INFORMAÇÃO TÉCNICA

Nº203/07 – 10/07/2007

Produto: TELEFONE CELULAR
Marca: EVADIN
Modelo: AIKO 78G

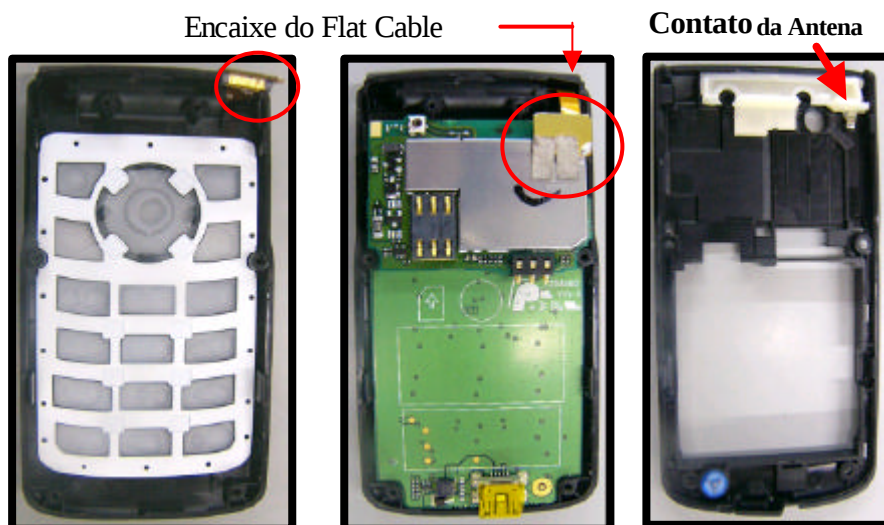
Evitar uma possível falha na montagem do gabinete traseiro do telefone. Montagem esta que, se feita de forma incorreta, pode causar mau funcionamento da antena do produto.

Com o gabinete frontal já provido de teclado, encaixe a placa principal e o conector do cabo flat. Insira a antena no gabinete traseiro tomando com o cuidado para não amassar sua frágil parte metálica.
